Nota zienswijzen bestemmingsplan voormalige kantoor Noordermaat te Assen

Datum: 27 oktober 2022

1. Zonstudie

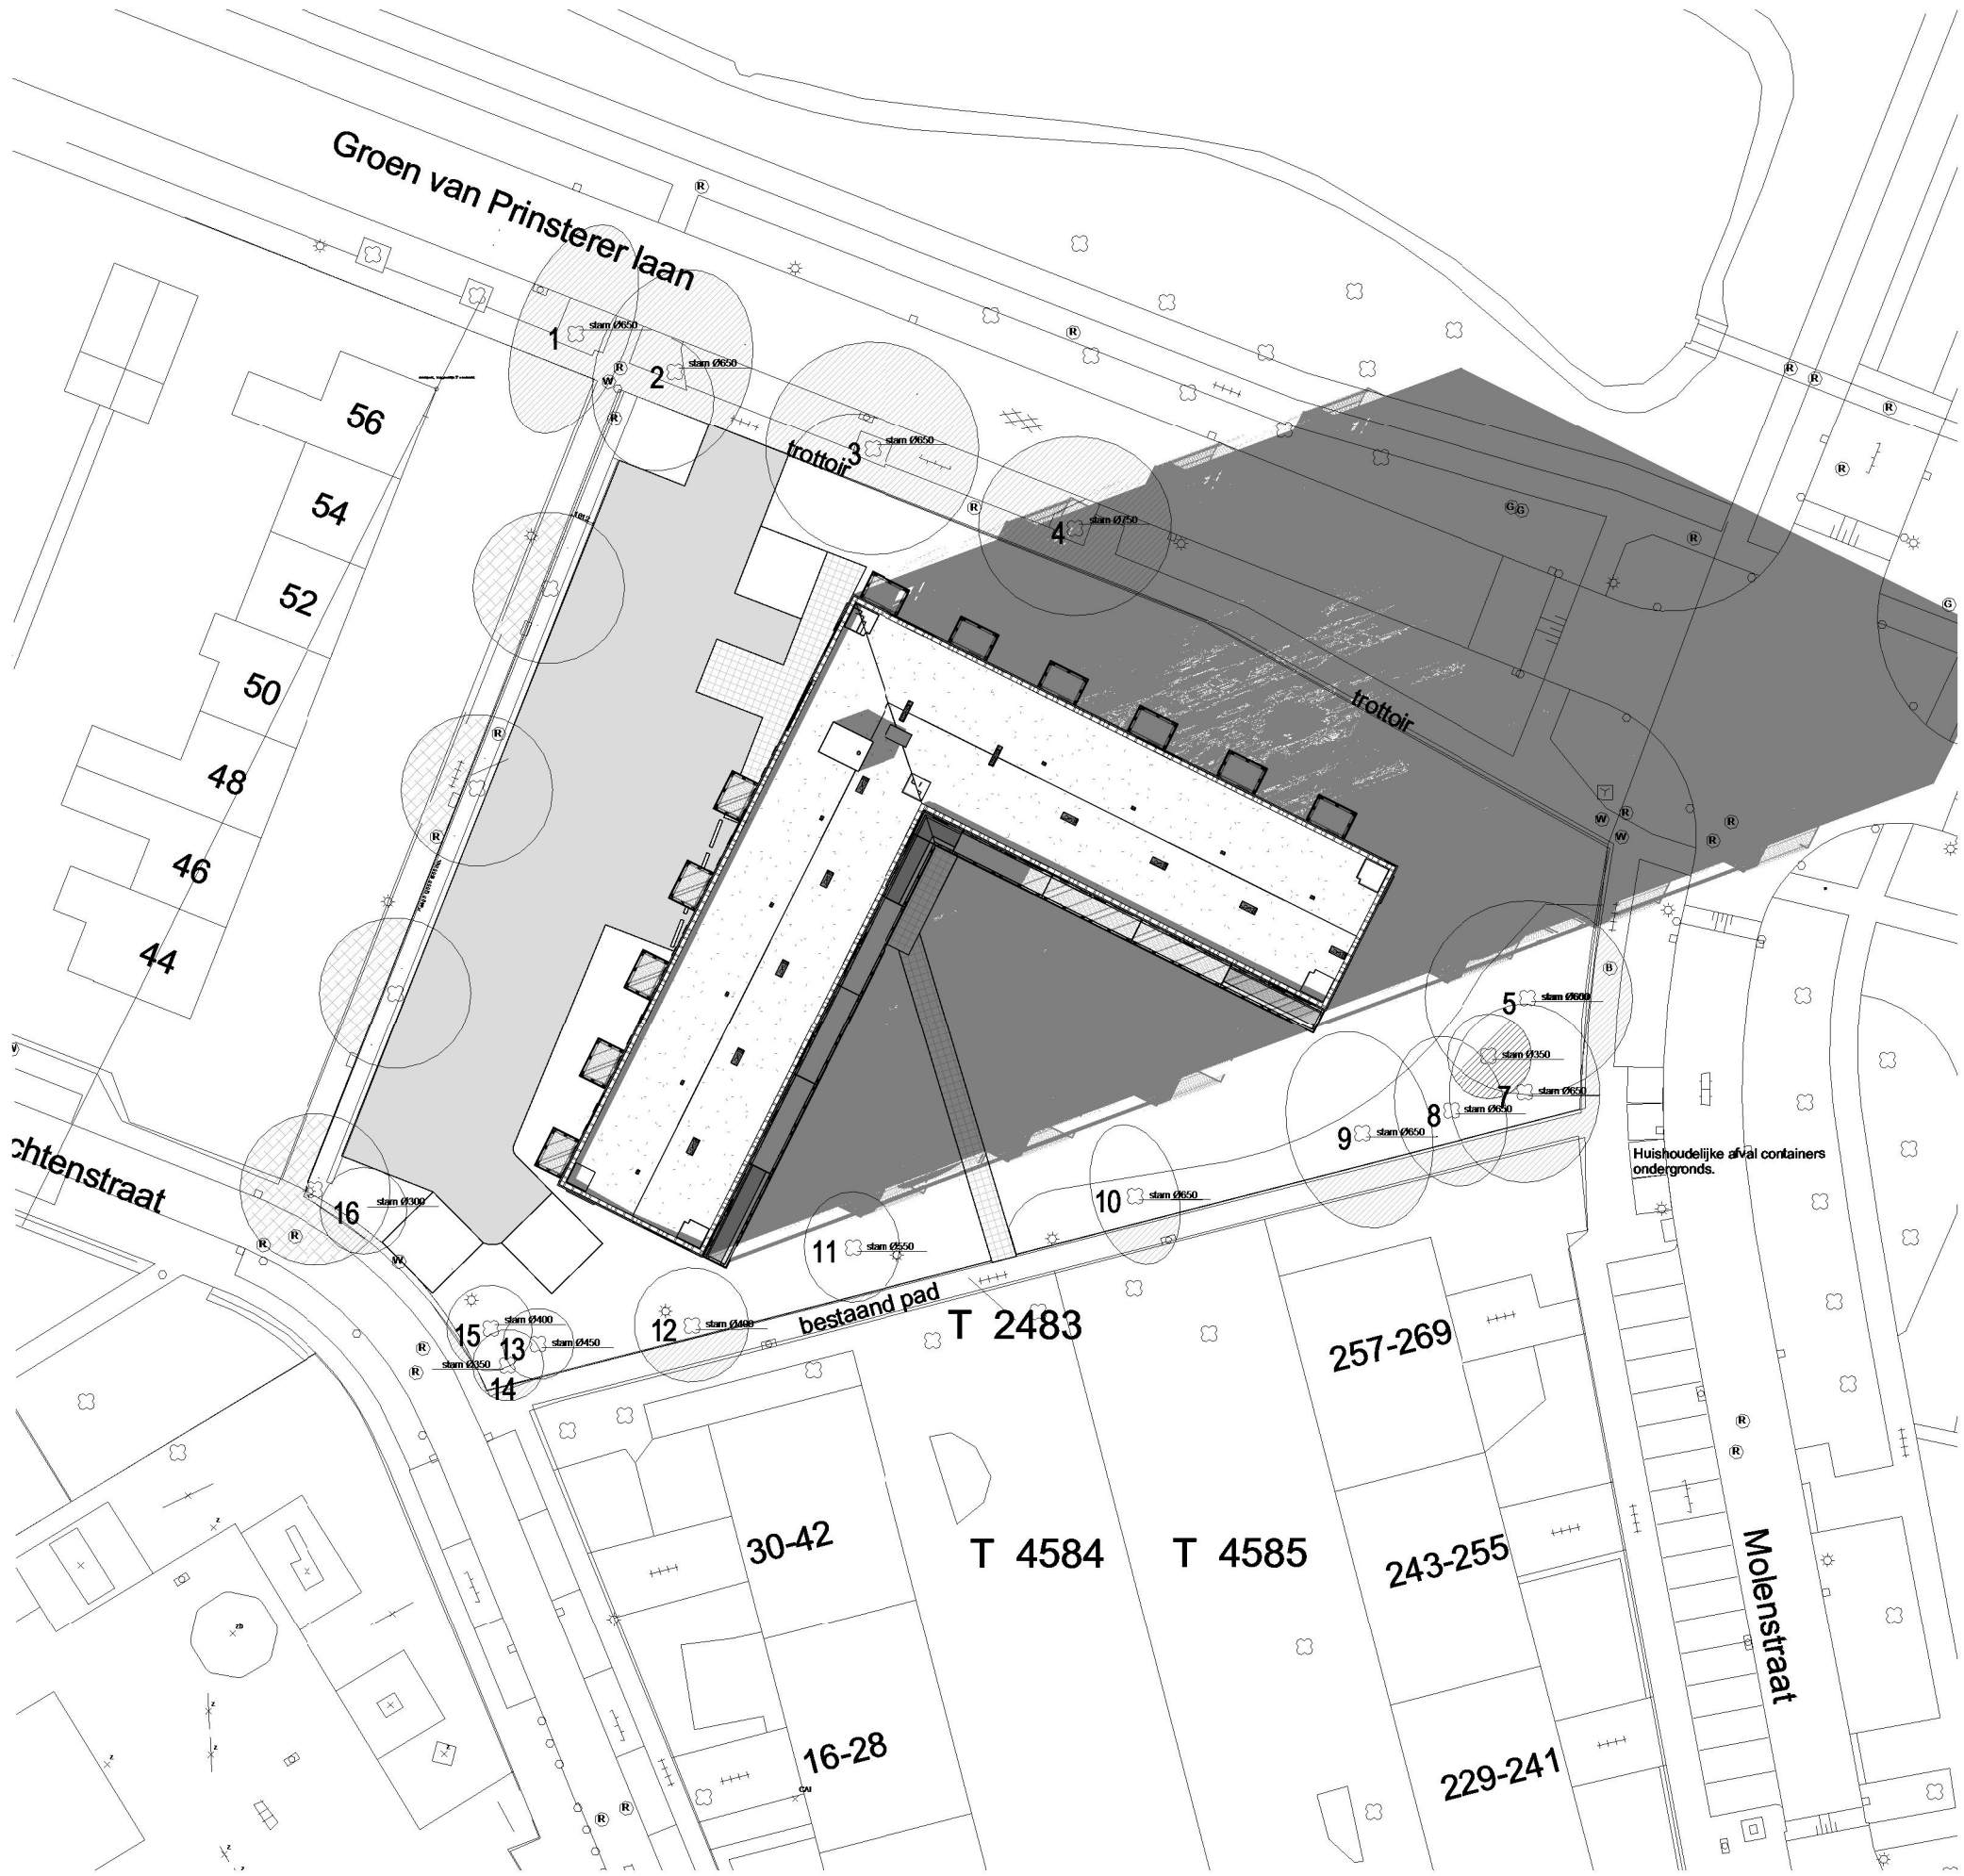
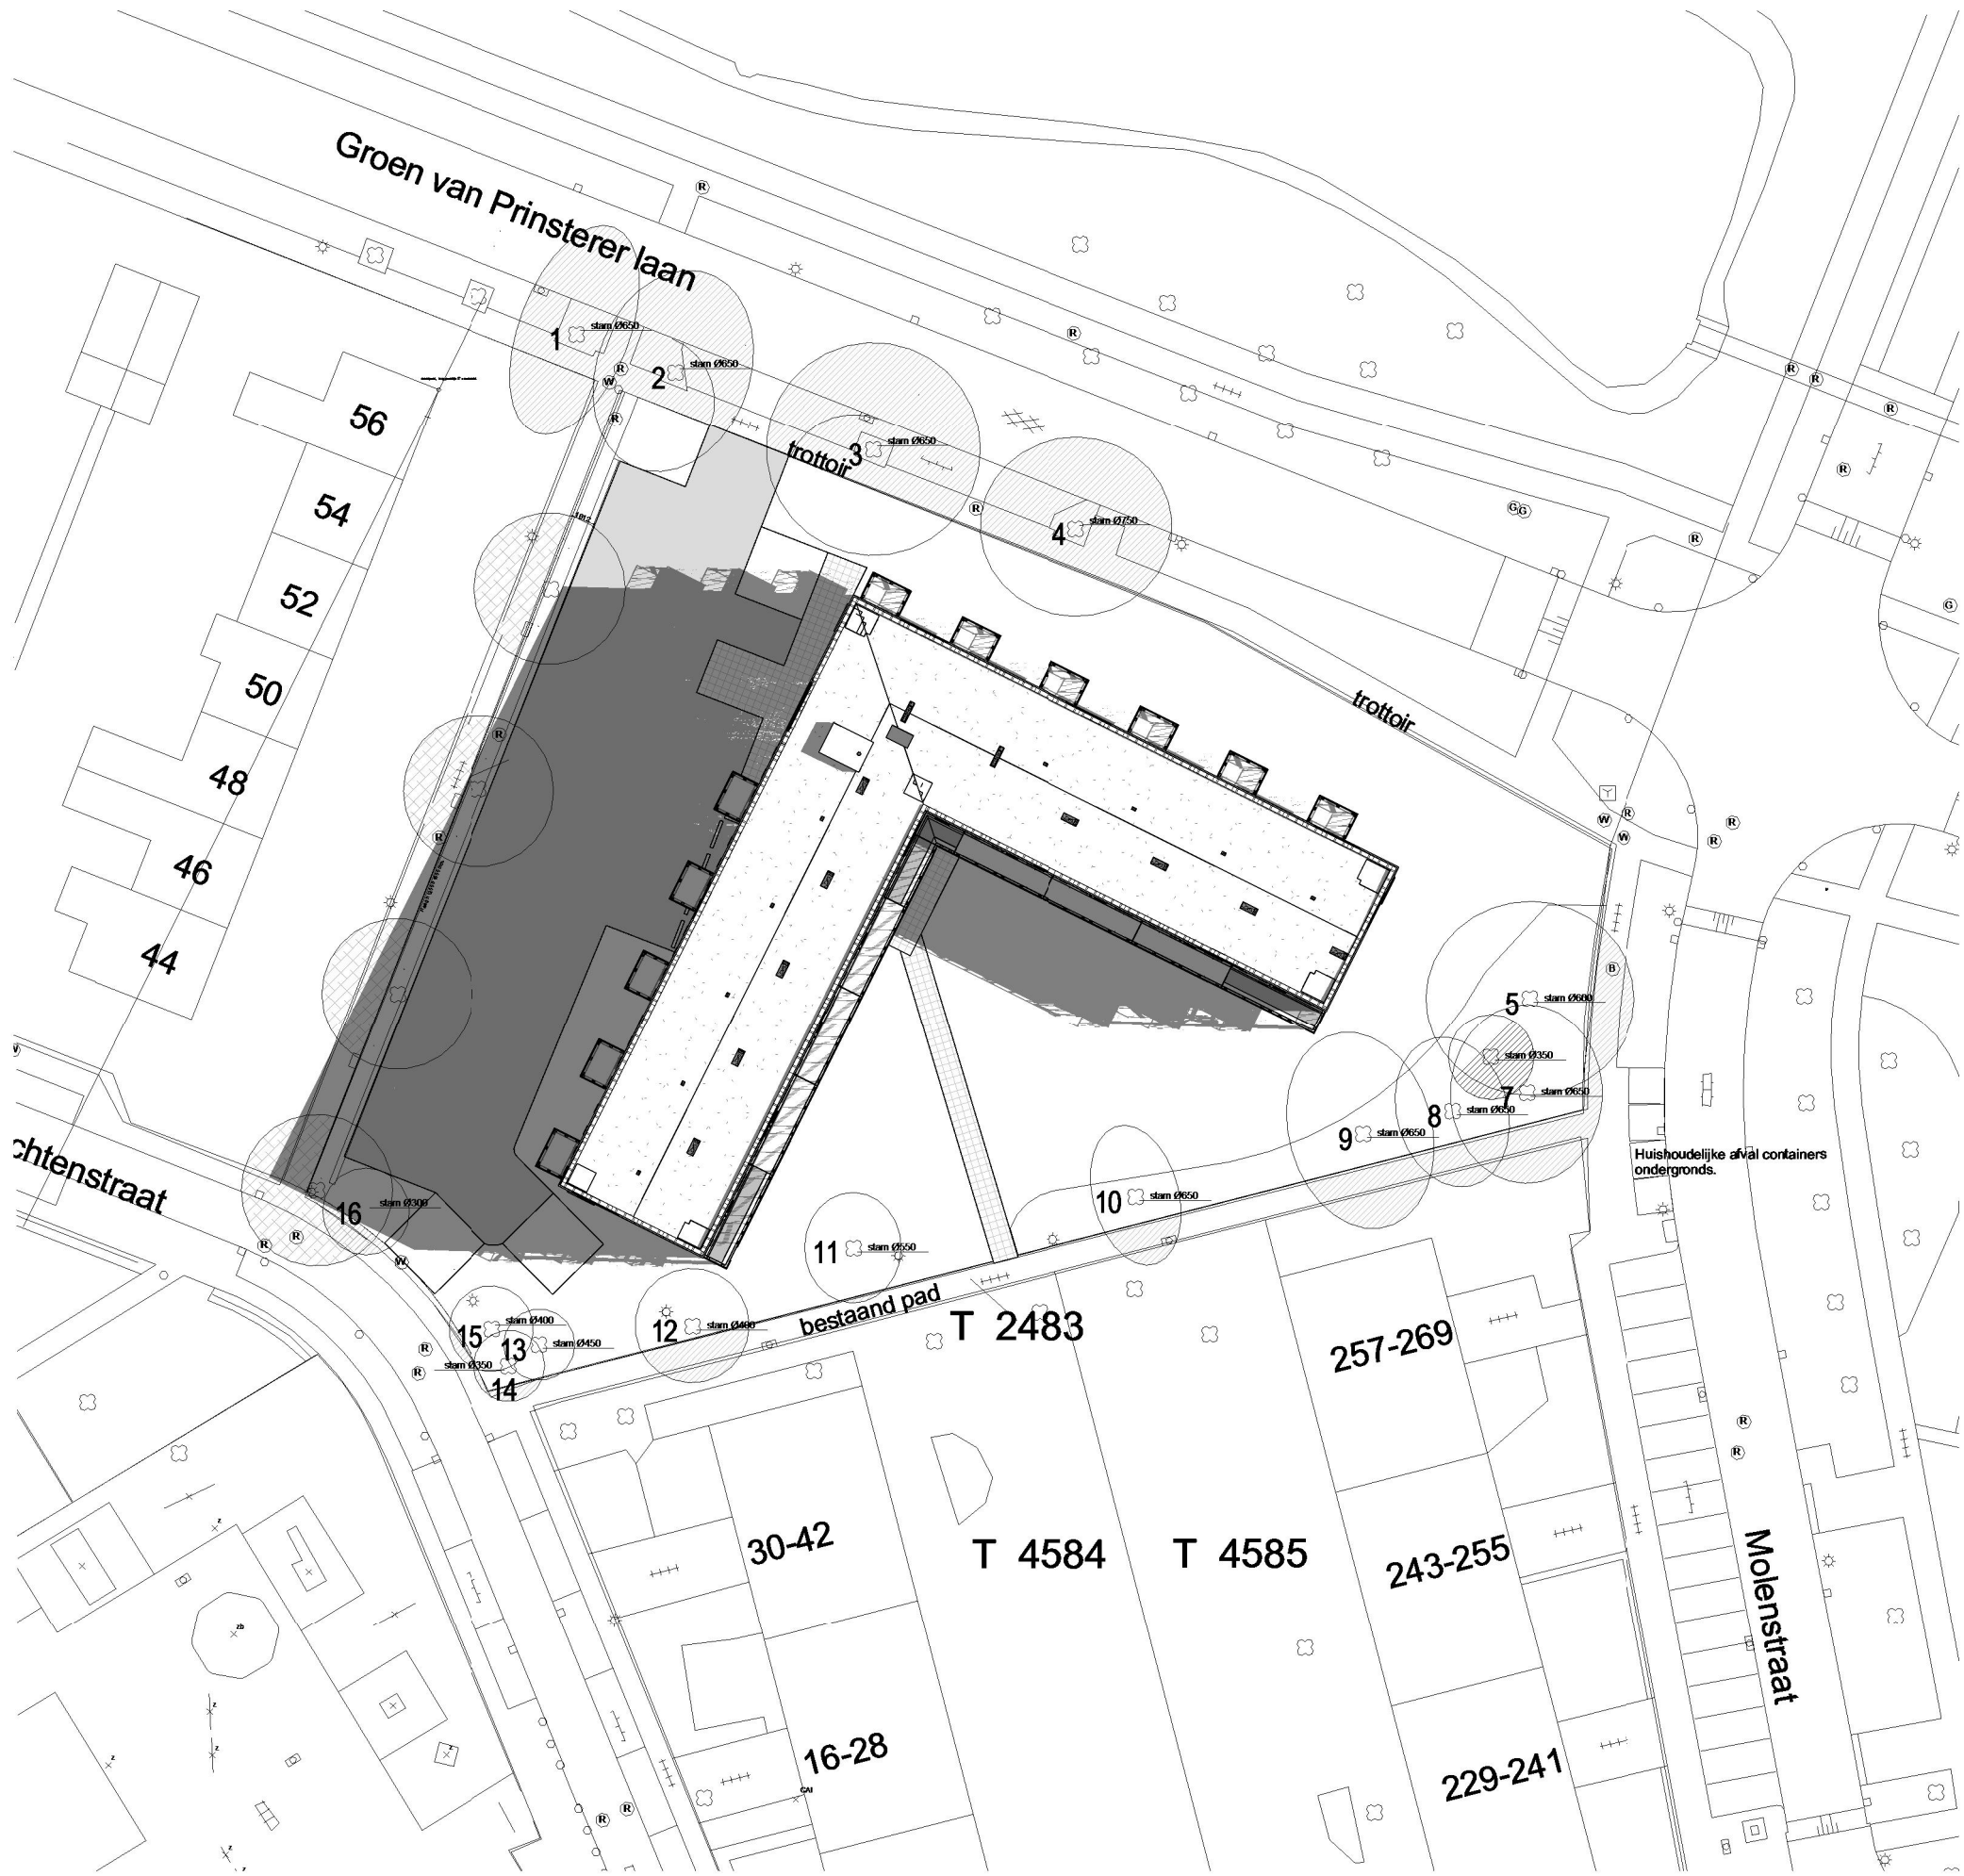
Het zonlicht in de voortuin en het huis wordt weggenomen, de lichtinval in haar woonkamer wordt door de nieuwbouw eveneens fors beperkt. Ze stelt dat voldoende licht van groot belang is voor de (mentale) gezondheid.

De indieners stellen dat de plaatsing van het gebouw op zo'n korte afstand van de huidige bebouwing zal leiden tot rendementsverlaging van hun (toekomstige) zonnepanelen. De indieners zijn van plan om in de nabije toekomst zonnepanelen te laten plaatsen op het dak van hun huis, zij willen graag verder verduurzamen. Plaatsing van zonnepanelen kan alleen op het dak aan de zijde waar het gebouw komt te staan, het zuidoosten. Nu staat van zonsopkomst tot ruim na het middaguur de zon vol op hun dak. Door de te verwachten schaduw van de hoogbouw op het dak gedurende het grootste deel van de dag, gaat naar de mening van de indieners het rendement van de zonnepanelen waarschijnlijk dusdanig naar beneden, dat het voor hen niet rendabel is om zonnepanelen te laten plaatsen. Aangezien de gemeente Assen de waarden duurzaamheid en groen hoog op de agenda heeft staan, vinden zij het extra jammer dat zij daar geen gehoor aan kunnen geven.

lichtinval in haar woning en tuin beperkt wordt delen wij niet helemaal. Met betrekking tot de lichtinval is bij het opstellen bestemmingsplan een bezonningsonderzoek uitgevoerd (zie zonstudie in bijlage 4). Bij het maken van het ontwerp is met deze zonstudie rekening gehouden om zo min mogelijk overlast op de omgeving te geven. Er zijn in Nederland geen wettelijke eisen gesteld aan bezonning van woningen. Gemeentes dienen zelf hierin een keuze te maken. Vanzelfsprekend dient er sprake te zijn van een goede ruimtelijke ordening. Volgens de TNO-norm is er sprake van een goede bezonning bij tenminste 3 mogelijke bezonningsuren per dag in de periode 21 januari t/m tot 22 november (gedurende 10 maanden) ter plaatse van het midden van de vensterbank aan de binnenkant van het raam.

Uit het bezonningsonderzoek blijkt dat aan deze TNO-norm ruim wordt voldaan. Het huis van de indiener heeft immers in alle seizoenen vanaf 12 uur geen last van de schaduwwerking. Dat betekent niet dat er geen enkele schaduwwerking van de nieuwbouw uitgaat. De nieuwbouw heeft vanaf september tot maart in de ochtend schaduwwerking, maar deze is zodoende beperkt waardoor er volgens ons geen sprake is van een onevenredige aantasting van het woon- en leefklimaat van de indiener en andere omwonenden.

Zoals gesteld is voor de nieuwbouw een zonnestudie verricht. De zonnestudie is in de bijlage opgenomen bij deze notazienswijze.

De zonnestudie geeft aan dat het rendementsverlies beperkt blijft tot in de ochtend (voorjaar, najaar en winter). In de middag is er geen sprake van de schaduwwerking en is daarmee dus ook geen sprake van opbrengstverlies. Dit komt doordat de nieuwbouw op voldoende afstand van de bestaande woningen blijft.
